廃炉発官R4第105号  
令和4年9月15日

福島第一原子力発電所 特定原子力施設に係る実施計画 変更認可申請書の  
一部補正について

1号機原子炉建屋を覆う大型カバーへの換気設備他設置について、審査の進捗を踏まえ、下記の通り補正を行う。

併せて、2号機原子炉建屋オペレーティングフロア及び燃料取り出し用構台排気フィルタユニットから放出される放射性物質による一般公衆の実効線量評価方法の統一に伴う記載の適正化、原規規発第2204221号及び原規規発第2205093号にて認可された実施計画の反映を行う。

図-1 大型カバー換気設備系統図 (添付 3-1 図 5-4 再掲)

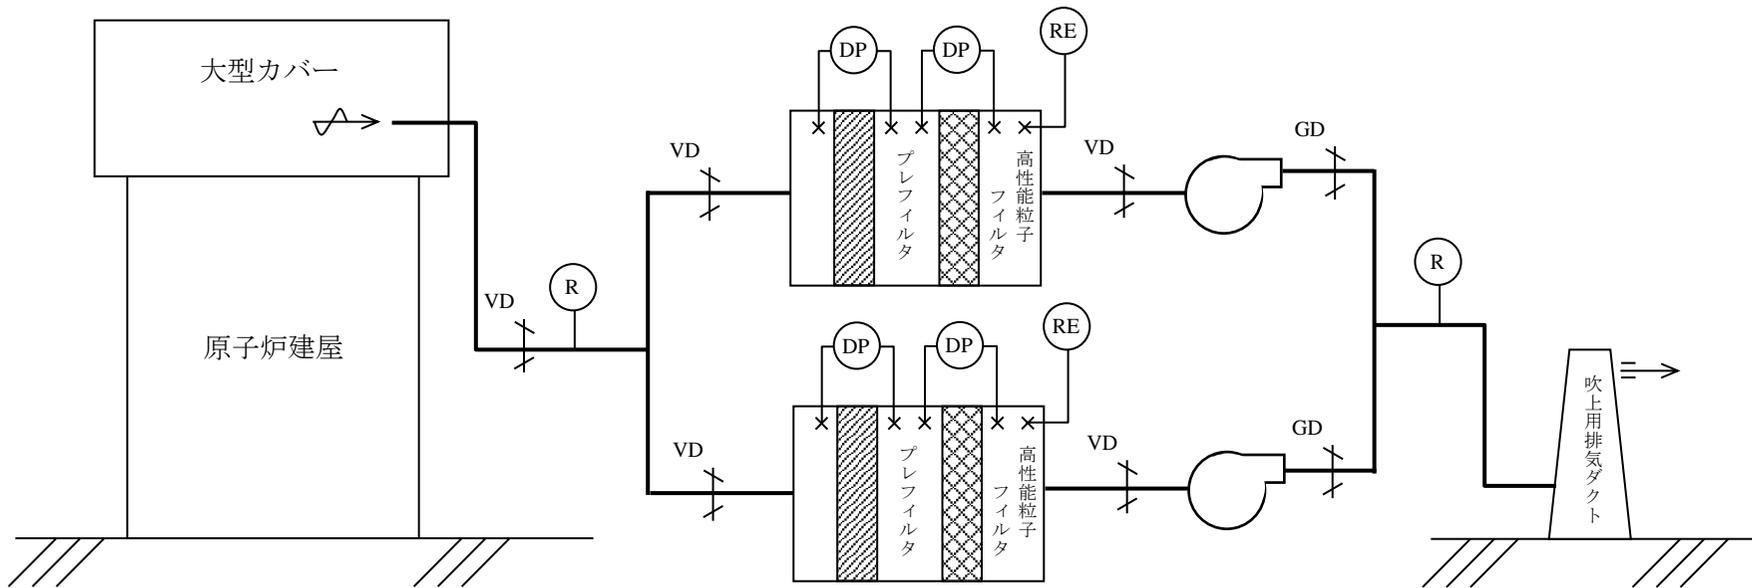
- ・換気設備の設計用外気温度条件の変更
- ・1号機敷地境界線量の評価条件の変更
- ・1号機、2号機敷地境界線量の評価方法の記載及び地表沈着の評価における補正方法の変更
- ・1号機大型カバー換気設備に係る確認事項の変更及び系統図、外形図の追加
- ・原規規発第2204221号にて認可された実施計画の反映
- ・記載の適正化

1号機大型カバー換気設備に係る主要な確認事項を表－1に示す。また、大型カバー換気設備の系統図、排風機の外形図及び排気フィルタユニットの外形図を図－1、図－2、図－3に示す。
